リサイクル燃料貯蔵株式会社		
提出日	2023年12月13日	
管理表No.	1030-01	改訂01

項目	コメント内容
外部からの衝撃による損傷の防止 (添付書類六)	航空機墜落による火災における断熱時の金属キャスクの温度上昇評価における金属キャスクの断熱時間について、1.5倍で評価しているものと、3倍で評価しているものがある。 コメント回答資料により、1.5倍と3倍の妥当性や考え方の違いについて説明すること。
	12月4日 追加コメント 温度上昇を評価するにあたり断熱時間以外以外のパラメータの保守性も説明すること。

リサイクル燃料貯蔵株式会社	
提出日	2023年12月13日
管理表 No.	1122-05 改訂 01

リサイクル燃料貯蔵株式会社	
提出日	2023年12月13日
管理表No.	1208-01 改訂00

添付 2-1 図 照射済み BWR 燃料要素のプレナムガス圧力

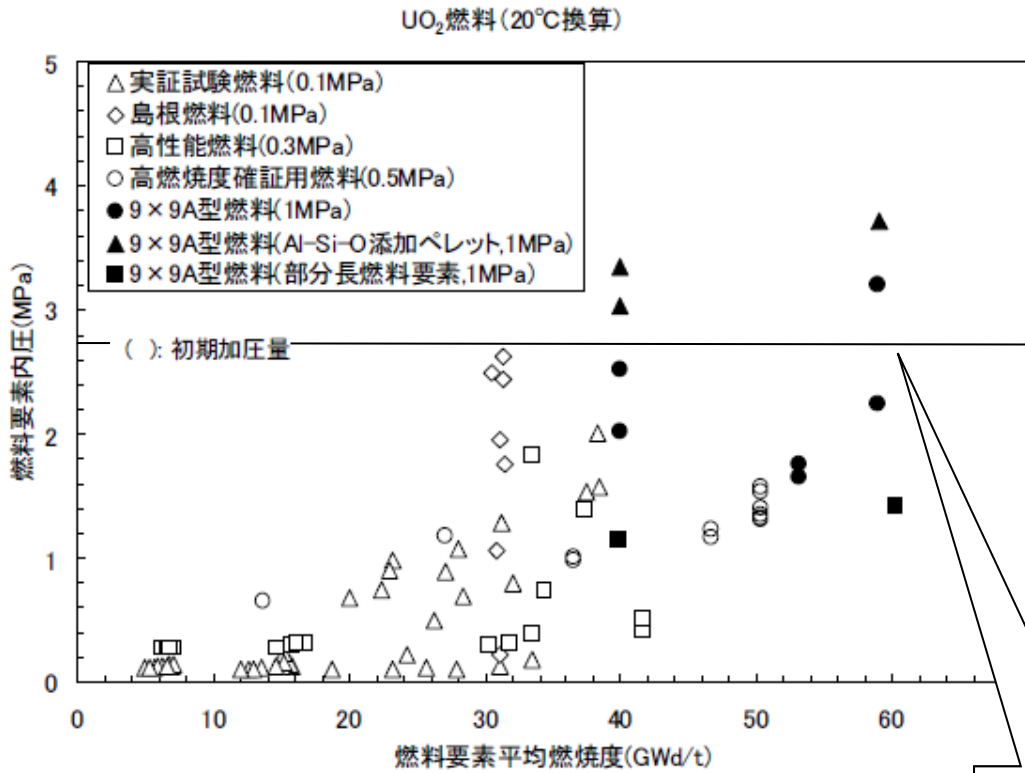
項目	コメント内容
燃料被覆管の制限温度	実際に収納する使用済燃料について、燃料被覆管の制限値を満足することを説明すること。
	12月1日 追加コメント 今回申請キャスクに収納を予定している使用済燃料のデータから、燃料被覆管の周方向応力が基準を満たしていることを説明すること。また、基準を外れた使用済燃料が今回申請キャスクに収納されてRFSに貯蔵されないということが確実に運用されることについても説明すること。

- (1) 燃料被覆管厚は設計厚に対し、10%の減肉を考慮して設定。なお、BWRライナ有り燃料は、保守的にライナを無視して設定。
- (2) BWR燃料の内圧は、添付 2-1 図に示す照射済みBWR燃料要素データ (PNL-4835<sup>(1)</sup>) から設定。なお、米国PNLによる照射済BWR燃料棒の内圧を解析した条件は、燃焼度 50Gwd/t であり、国内の高燃焼度 8×8 燃料に相当する。BWR燃料の高燃焼度 8×8 燃料の寿命末期の内圧解析結果は約 6.5MPa (約 66kgf/cm<sup>2</sup>) である<sup>(2)</sup>。

添付 1-1 図 ガンマ線スペクトル分布図

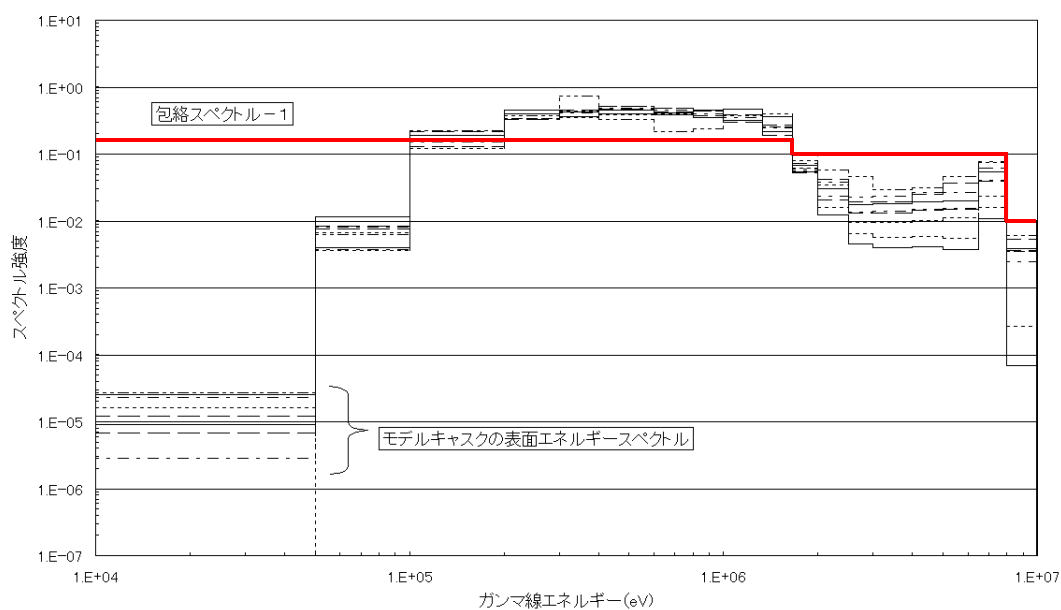
項目	コメント内容
津波 (第10条)	【適合性説明資料4条(建屋)一別添1-5、1-6ページ】 スペクトル分布図の中で、赤い包絡スペクトルの線が、エネルギースペクトルの黒い線に対して、すべて上回っているわけではない理由、また赤い線が一直線ではなく段になっている理由を説明すること。

適合性説明資料4条(建屋)一別添1-5、1-6ページにおいて、高エネルギー側を赤線で包絡させることが遮蔽解析上は保守的評価となる。

今回申請のキャスクのスペクトルが包絡スペクトルに入っているかどうかは、別添1-5、1-6ページでは直接目で分からない。そのため、別添1-7、1-8ページの実効線量率減衰比の形に表している。

原子力安全研究協会の包絡スペクトル設定の考え方は、ガンマ線についてはキャスクのスペクトルに対して、高エネルギー側を赤線で包絡させている。1群の発生割合を0.01、2～8群の発生割合を0.1、9～18群の発生割合は1から1～8群の発生割合の合計を引いたものを均等割りして0.164としている。そのため赤い線は3段になっている。

スペクトルのトータルを100%である1としているため、高エネルギー側を包絡させると低エネルギー側が包絡されない形になるが、遮蔽解析においては高エネルギー側を包絡させておくのが保守的となる。

添付 1-2 図 包絡スペクトル, 設計スペクトル分布図  
(BWR 用大型キャスク (タイプ 2 A))

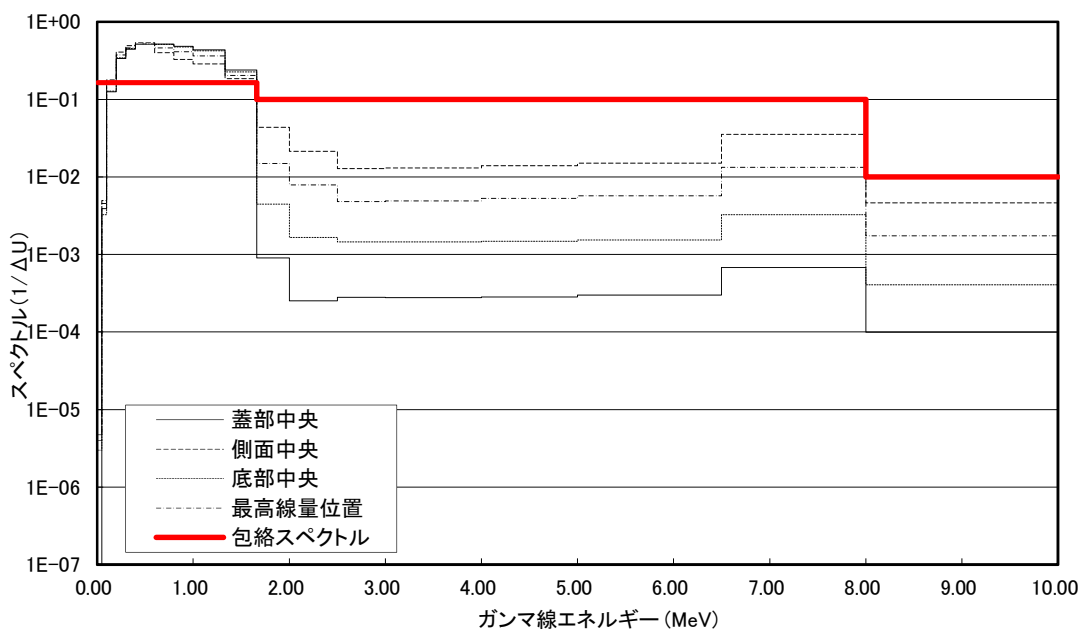
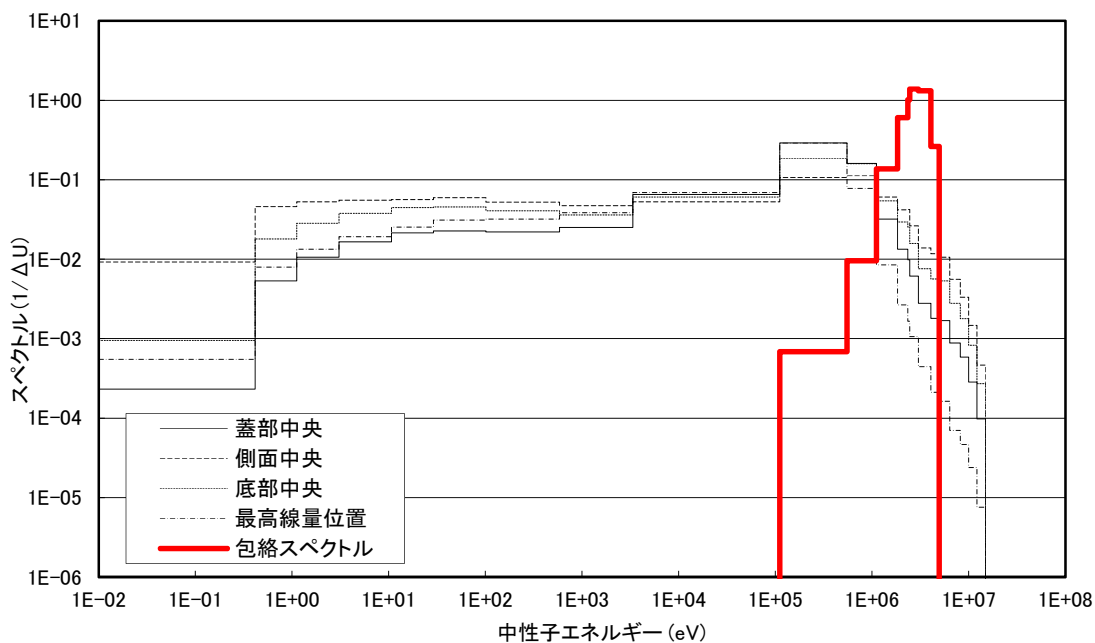
項目	コメント内容
津波 (第10条)	【適合性説明資料4条(建屋)一別添1-6ページ】 適合性説明資料4条(建屋)一別添1-6ページ「添付1-2図 包絡スペクトル、設計スペクトル分布図」は、BWR用大型キャスク(タイプ2A)だけが記載されているが、BWR用中型キャスク(タイプ2)とPWR用キャスク(タイプ1)の分布図も記載のこと。

中性子線については、① $^{242}\text{Cm}(\alpha, n)$ 反応、② $\text{Cm-244}$ の自発核分裂、③ $\text{Pu-239}$ 熱中性子核分裂のエネルギースペクトルのうち、保守性が一番大きい① $^{242}\text{Cm}(\alpha, n)$ 反応のエネルギースペクトルを選定しており、 $^{242}\text{Cm}(\alpha, n)$ 反応による中性子エネルギースペクトルの分布をそのまま包絡スペクトルの赤線としている。

実際のキャスクのスペクトルは $\text{Pu-239}$ の反応になるため、 $^{242}\text{Cm}(\alpha, n)$ 反応による中性子エネルギーを上回るが、スペクトル強度を考慮すれば $^{242}\text{Cm}(\alpha, n)$ 反応による中性子のエネルギースペクトルの線量評価値のほうが保守的となる。

添付 1-3 図 コンクリート中のガンマ線の実効線量率減衰比

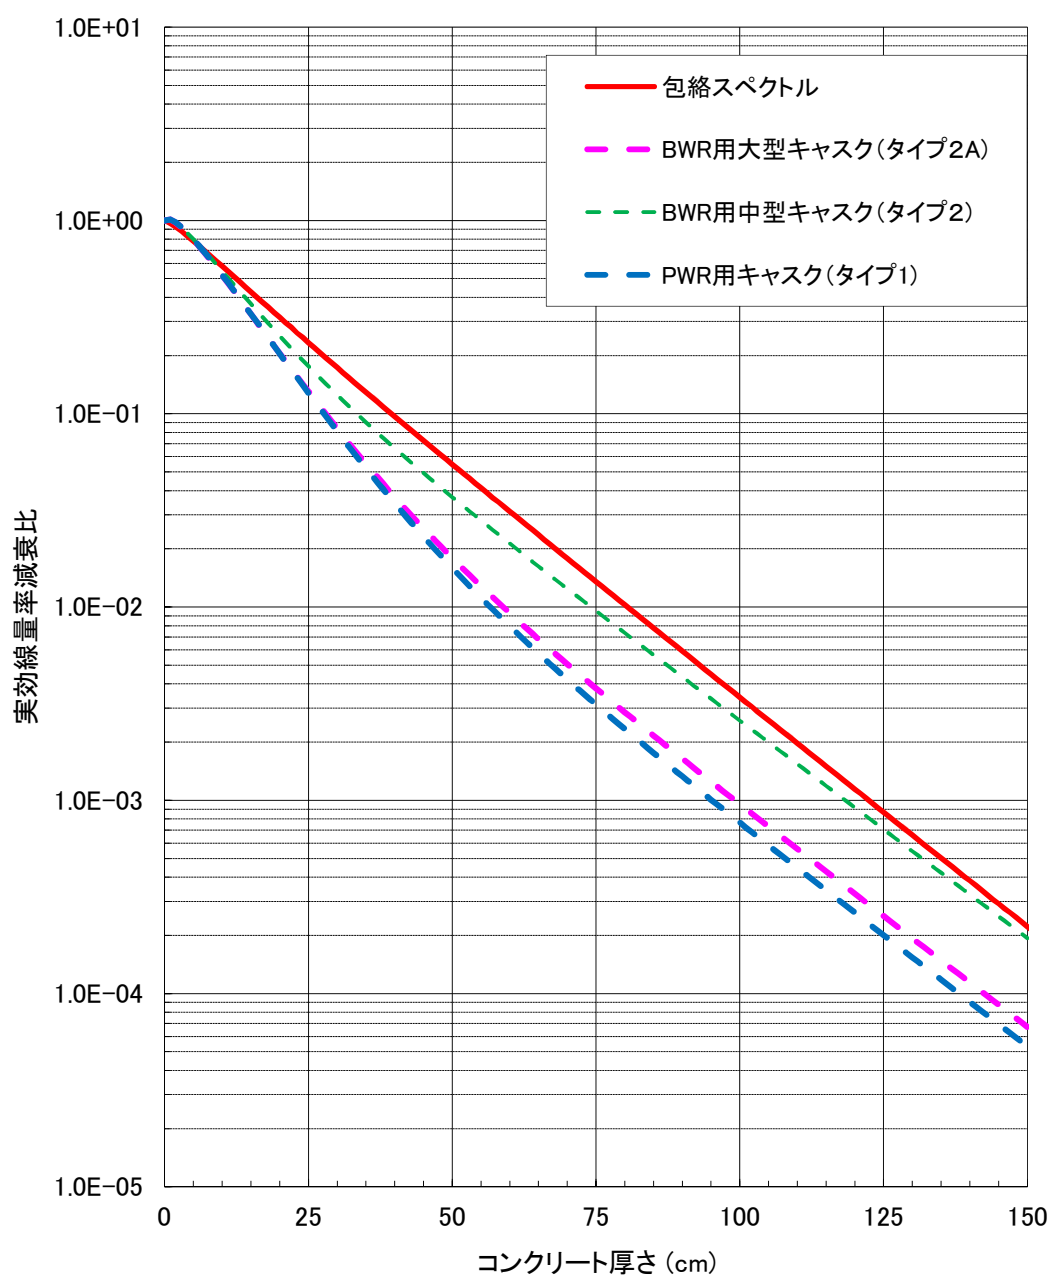
項目	コメント内容
津波 (第10条)	【適合性説明資料4条(建屋)－別添1-7、1-8ページ】 添付1-3 図コンクリート中のガンマ線の実効線量率減衰比、添付1-4 図コンクリート中の中性子線の実効線量率減衰比の作成方法を説明すること。

別添1-7、1-8ページのコンクリート中の実効線量率減衰比は、キャスクからのスペクトルを用いて、コンクリート中での線量減衰計算を一次元輸送計算コード（ANISN）で計算した。

コードをまわすと線束（フラックス）が求められ、実効線量換算係数を掛けて実効線量率を求め、コンクリート厚さ0cmの位置を1として減衰比としている。

- (注)・コンクリート表面から厚さ 5cm 程度の範囲では、ガンマ線の後方散乱の影響により、線量が増加する。
- ・コンクリート表面から厚さ 5cm 程度の範囲では各キャスクの線量は包絡スペクトルをわずかに上回っているが、遮蔽計算で用いているコンクリート厚さ 40cm 以上においては包絡スペクトルの方が線量が高い。
